事業者の対応（四谷駅前地区第一種市街地再開発事業）

皇居周辺地域の建築物のデザイン協議の一環として、平成24年8月3日及び10月5日に東京都景観審議会計画部会への意見聴取を行い、東京都の見解を事業者に伝えたところ、下記のとおり事業者から対応の方向性を示されました。

建築物のデザイン協議事項（四谷駅前地区第一種市街地再開発事業）

出迎いの広場前からのイメージパース（詳細意匠は今後検討）

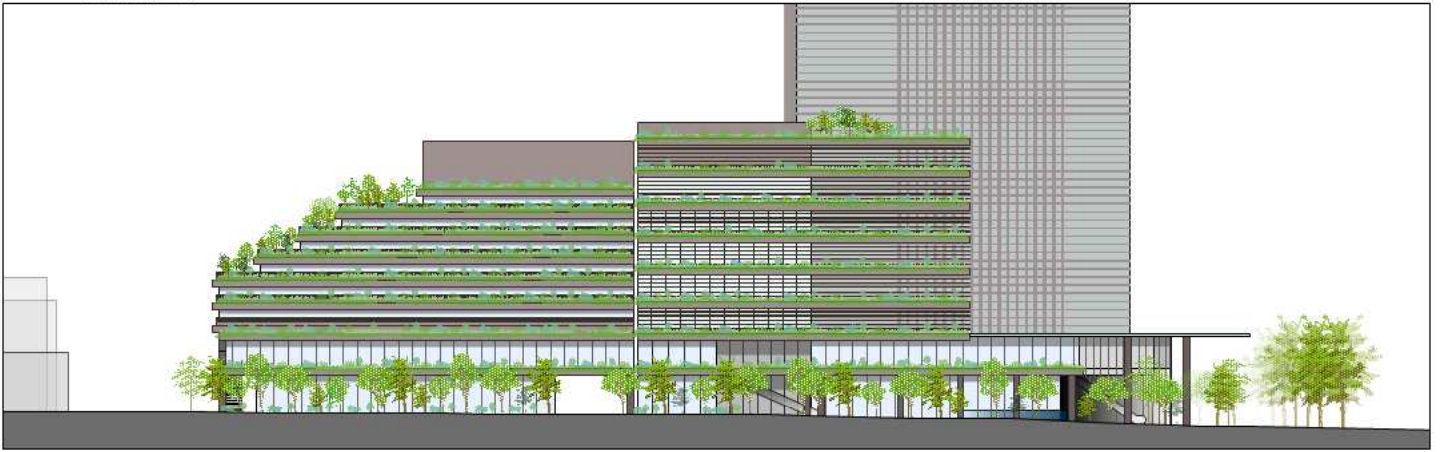
迎賓館前から外堀通りを望む軸線の見え方は、迎賓館前のユリノキの並木から外堀通りを結ぶ直線的な見通しの中に外濠のみどりと一体となった皇居周辺における特徴的な景観を形成していること、また軸線上の四谷見附交差点付近からの見え方は四ツ谷駅前の顔となる景観であることから、いずれも首都の風格ある都市景観形成を図るうえで重要であるので、高層部の分節や建物頂部のデザインの工夫による周辺との調和、基壇部の周辺と連続した街並み形成、四ツ谷駅前に面する広場（出迎え広場）のにぎわいと風格の向上などについて、更に十分な検討を加え計画を見直されたい。

四ツ谷駅前に面する広場（出迎えの広場）

にぎわいと風格の向上を図るために、下記のデザインの工夫を行います。

- ・計画部会案（8/3）では2層の基壇部で低層部を構成していました。

検討案では、並木の合間に顔を出す明るいピロティー空間と、出迎えの広場上部のガラス壁によって、広場の大きな構え

をつくります。また、並木に沿って立体的に緑化されたテラスと、商業の顔の連なりにより、潤いと賑わいのある街角をつくるように変更いたします。

三栄通り沿道部分からのイメージパース（詳細意匠は今後検討）

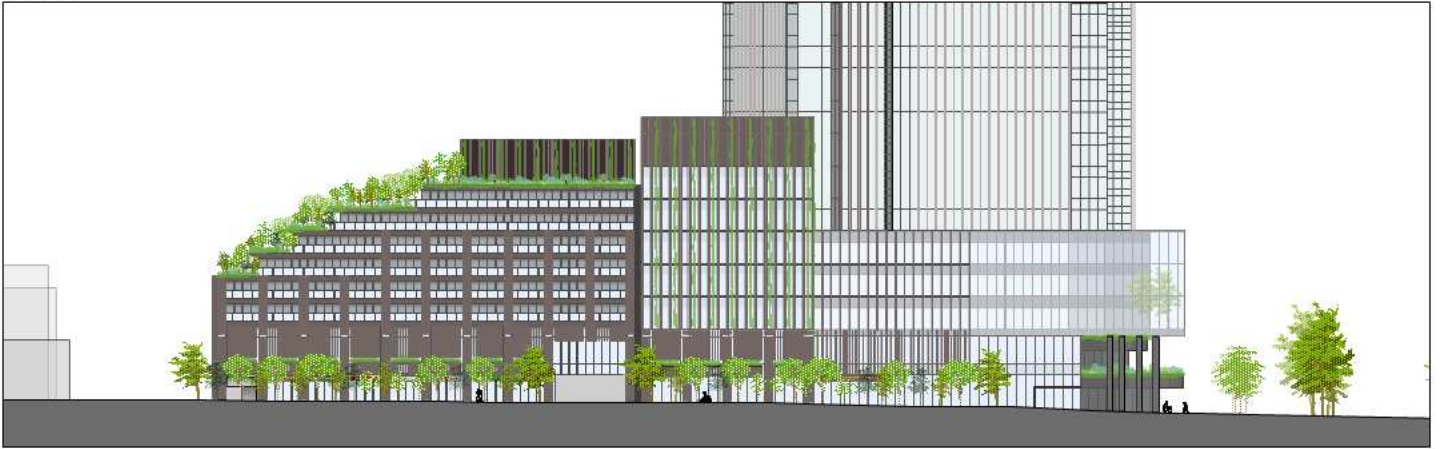
- ・ 三栄通り沿道部分

三栄通りは、四谷見附に至る道筋として江戸時代以来の歴史性を有していることから、沿道部分の景観形成について、こうした地区特性を踏まえ、建築物の形態・意匠や緑の配置などを再検討し、計画に反映されたい。

- ・ 外堀通り、三栄通りに面する低層部

外堀通り及び三栄通りに面する低層部は、外濠の緑や周辺建物との調和、賑わいの創出に重要であることから、外堀通り沿道部及び三栄通りから広場へ抜ける歩行者用通路入口等の設えも含めた三栄通り沿道部について、外濠の緑や地区特性と一層調和したものとするとともに、街区内外の回遊性が向上するよう、検討されたい。

三栄通り沿道部分

外濠の緑や周辺建物との調和を図るために、下記のデザインの工夫を行います。

- ・ 計画部会案（8/3）では横方向の緑化バルコニーのみで構成していました。

検討案では、連続する壁面を分節するとともに、縦基調のデザインを採用し、水平な軒ラインと縦ルーバー、ガラス壁と縦ルーバーといったように、用途に合わせ表情を変えることで、中低層建物の立ち並ぶ対面の街並みのスケール感と調和を図ります。

出迎いの広場上部に関しては、計画建物の高さを変更し対面の街並みの高さと同調させるように変更いたします。

緑化に関しては、四ツ谷駅から望むことの出来る壁面等景観上効果のある所に重点的に配置し、維持管理面にも配慮し計画を進めてまいります。
